OGGETTO: Comune: **GALATINA (LE)**

Progetto: *D.Lgs. n. 152/2006 e ss.mm.ii. - Art. 27 bis. Provvedimento Autorizzatorio Unico Regionale inerente progetto per la realizzazione e l'esercizio di un impianto per la produzione di energia elettrica da fonte rinnovabile solare tramite conversione fotovoltaica, della potenza nominale di 28,280 MWp, denominato "Molinari", in Contrada Molinari nel Comune di Galatina (LE) e delle relative opere di connessione alla Rete di Trasmissione dell'energia elettrica Nazionale (RTN) necessarie per la cessione dell'energia prodotta.*

Ditta: **NEW SOLAR WHITE S.r.l.**

Conferenza di Servizi decisoria per il giorno 30/11/2021, in modalità sincrona
Valutazioni di competenza

Fig. 1: segnalazioni archeologiche in loc. Specchiamosco

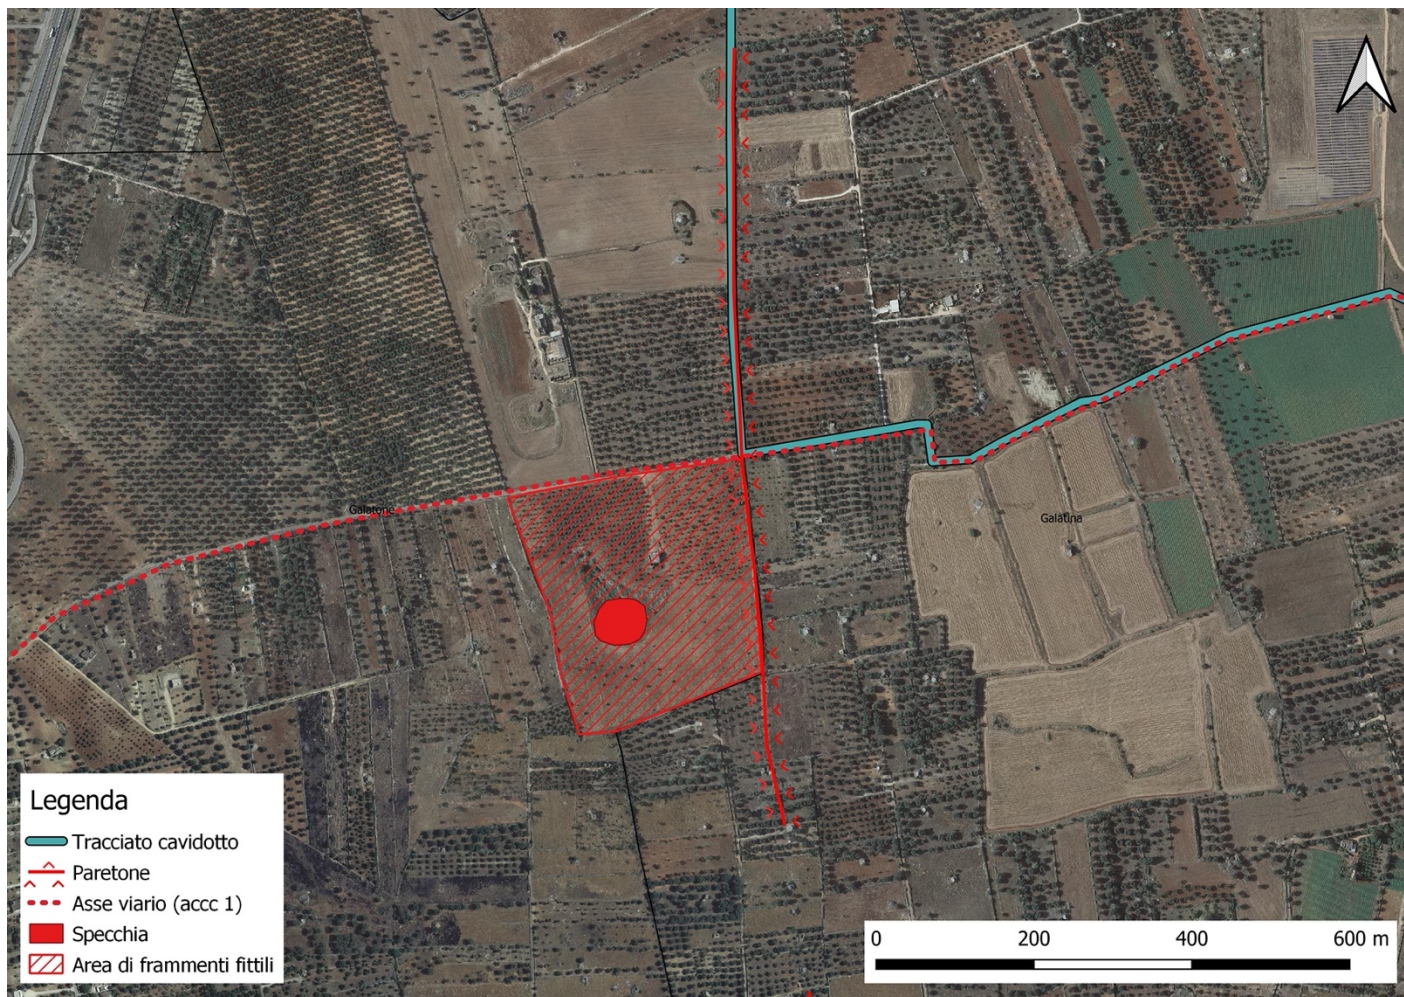
In corrispondenza del confine tra il territorio comunale di Galatina e quello di Galatone il tracciato del cavidotto interferisce con i resti di un c.d. **"paretone"**, una grossa muraglia in pietrame informe a secco riconducibile ad un antico partifeudo, della quale nell'area, ed esattamente lungo la trincea prevista da progetto, si conservano tratti consistenti (CAZZATO M., COSTANTINI A., ZACCHINO V., *Dinamiche storiche di un'area del Salento*, Galatina 1989, p. 41).

Sempre in corrispondenza del medesimo tratto di cavidotto, in alcune particelle adiacenti al tracciato delle opere di connessione, è attestata la presenza di una specchia parzialmente diruta denominata **Specchia Mosco** (cfr. PALUMBO G., *Salento Megalitico (specchie, dolmen, pietrefitte)*, in *Studi Salentini* 1956, f. 2, p. 60). Nei terreni immediatamente circostanti, inoltre, è segnata la presenza di un'area di frammenti fittili di età imperiale, riconducibile ad un insediamento non meglio inquadrabile sulla scorta della sola evidenza materiale di superficie (cfr. DE MITRI C., *Inanissima pars Italiae. Dinamiche insediative nella penisola salentina in età romana*, BAR IS 2161, Oxford 2010, p. 106) (**Fig. 1**)
